ENQUETE PUBLIQUE

Demande d'autorisation présentée par la SPLA Lyon
Confluence au titre des articles L214-1 à 6 du code
de l'environnement (Loi sur l'Eau) portant sur
l'aménagement des espaces publics urbains
de la ZAC Lyon Confluence 2^{ème} phase

Enquête Publique du 20 janvier au 19 février 2014 inclus

Rapport d'enquête publique
Par Marc-Jérôme Hassid, commissaire enquêteur

Fig. 4. Vue en plan – DO 181 –fonctionnement futur

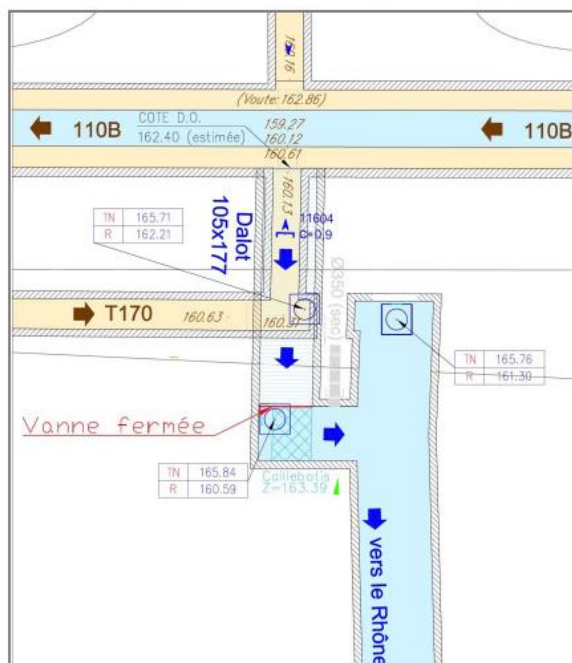
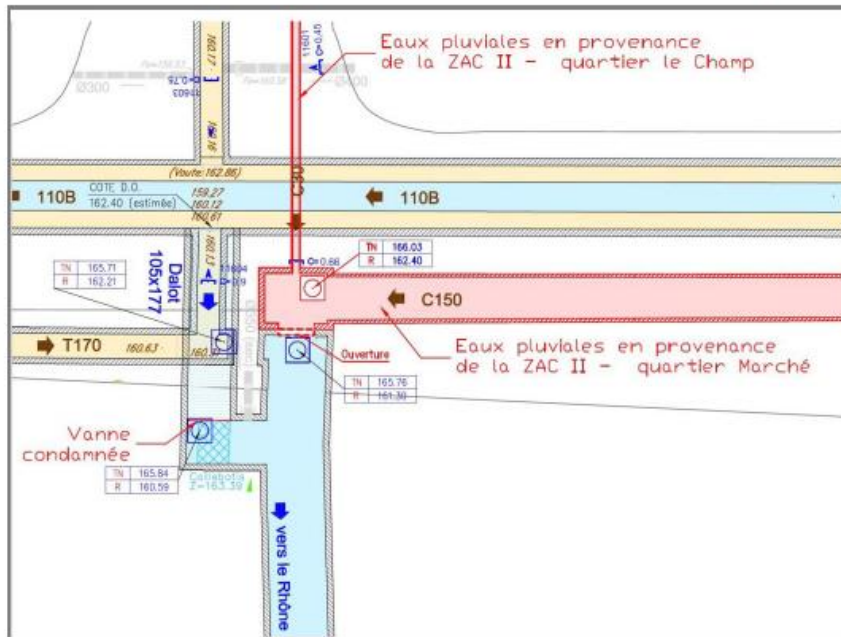
Le Grand Lyon, propriétaire de l'ouvrage, ne souhaite pas modifier la position fermée de la vanne et donc le fonctionnement réel du déversoir d'orage. Ainsi, le déversoir d'orage DO 181 ne permet plus de déverser les eaux du réseau d'assainissement du Grand Lyon vers le Rhône en cas de forte pluie.

Le rejet des eaux pluviales de la ZAC II se fera dans le Rhône par l'intermédiaire de la branche de rejet du déversoir d'orage DO 181 (voir figure suivante). **Le déversoir en lui-même ne sera pas modifié.**

« Du fait de l'état dégradé de la branche de rejet du déversoir d'orage DO181, des travaux de réhabilitation seront nécessaires pour permettre d'utiliser l'ouvrage pour la gestion des eaux pluviales. Ces travaux seront entrepris par le Grand Lyon ».

Fig. 9. Coupe transversale du parking - formations rencontrées

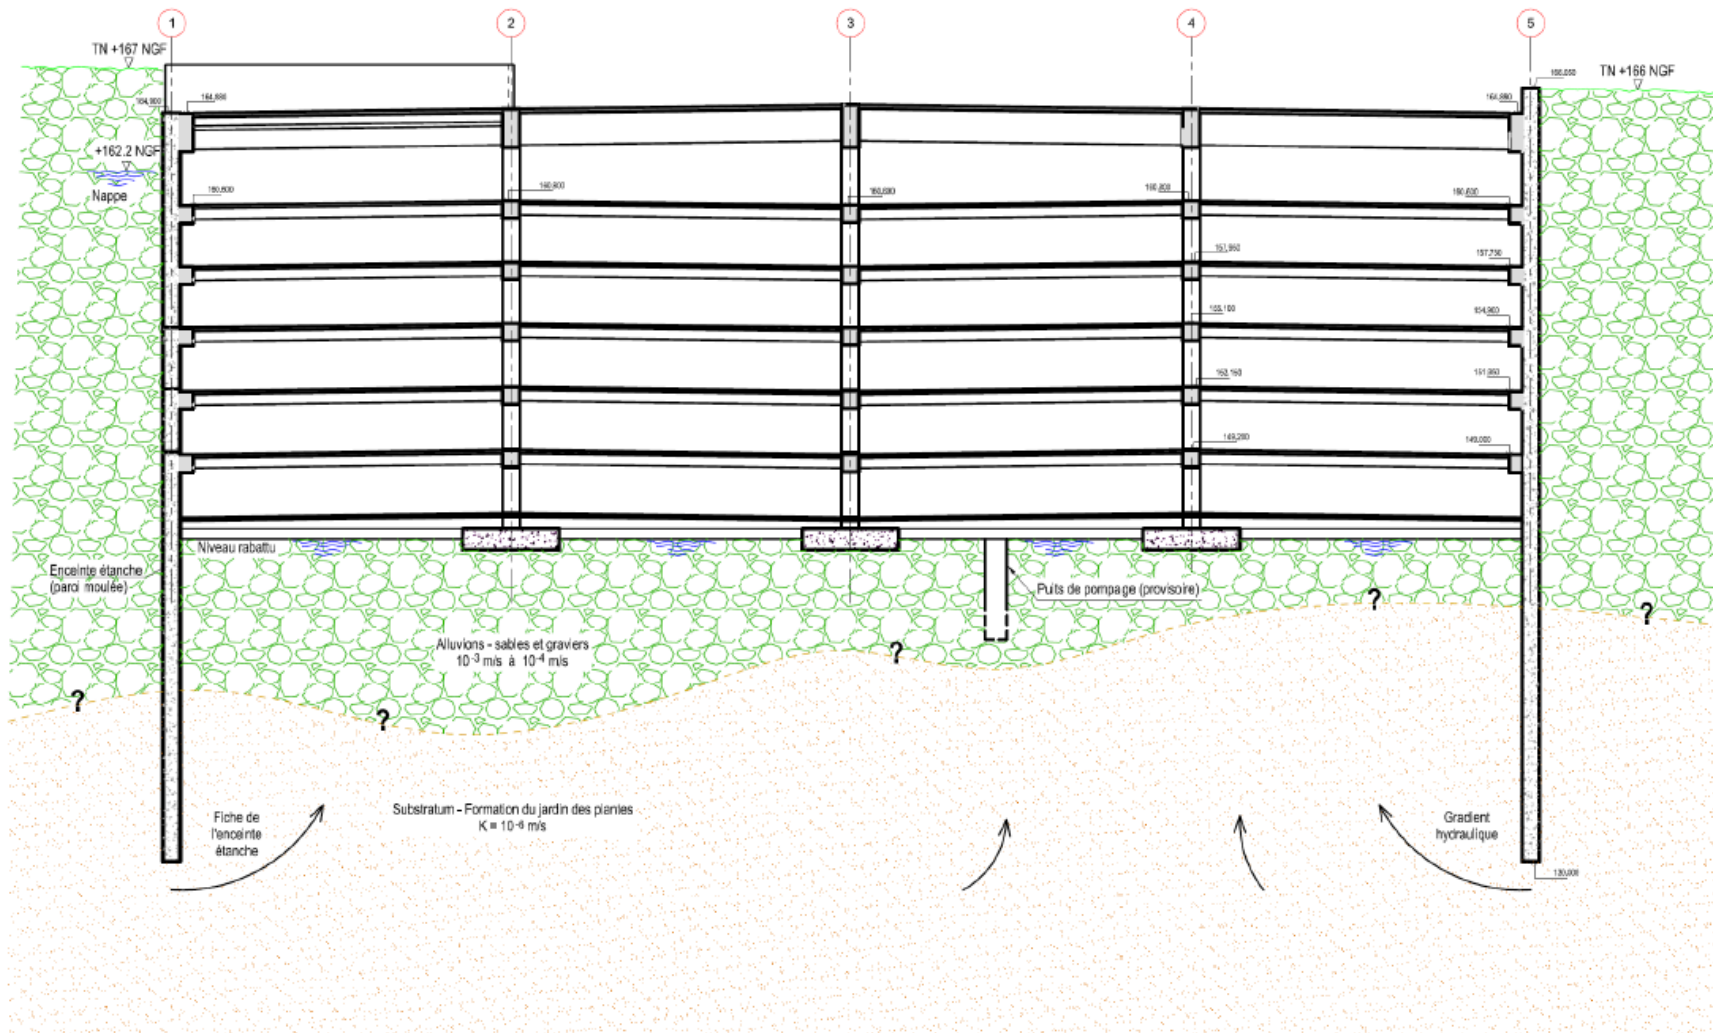
Le commissaire enquêteur comprend que l'eau présente dans l'enceinte étanche se retrouve en interaction avec la nappe du substratum sous-jacent et non plus avec la nappe de la molasse ; c'est donc l'eau présente dans la nappe du substratum qui alimente la « boîte ».

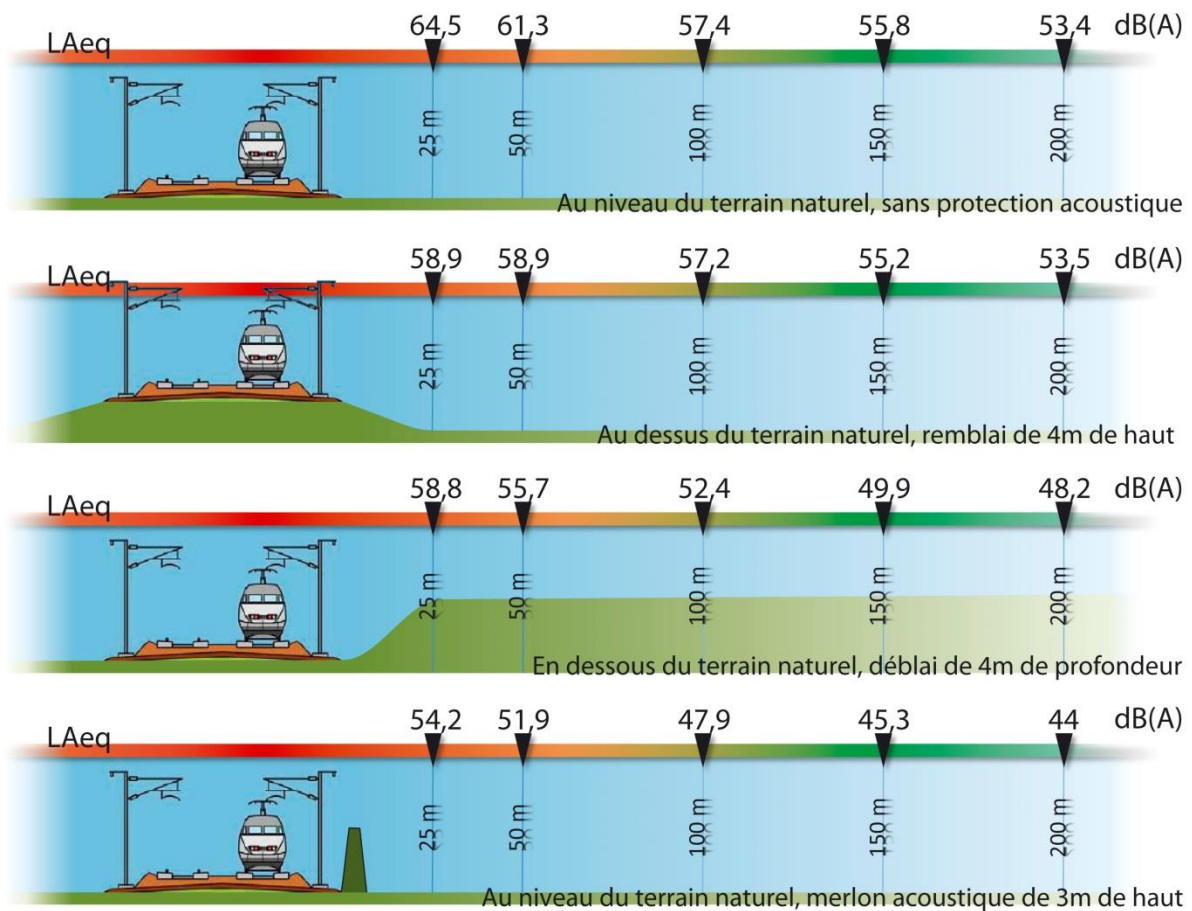
Dans la phase initiale de concertation du public, 32 contributions ont porté sur le « Quai Perrache » : « *Dans cette attente, les habitants sont force de propositions et suggèrent des options d'aménagements transitoires. Les habitants souhaitent fortement se réapproprier l'axe en boulevard urbain. A terme, les participants imaginent un boulevard bordé d'arbres, pourvu de pistes cyclables, de couloirs de bus et d'espaces piétonniers.*

Tous s'accordent pour dire qu'un aménagement provisoire pour protéger du bruit et rendre le quai propre et agréable est nécessaire. La proposition plus spécifique du talus végétalisé « est une bonne solution ».

D'autre part, les habitants sont soucieux des vues sur le Rhône et souhaitent que l'aménagement provisoire puisse préserver cette possibilité ».

Par rapport à ce qui est dit dans le bilan de la concertation, il ne semble pas que les habitants qui se sont exprimés soient hostiles à l'implantation de talus végétalisé.
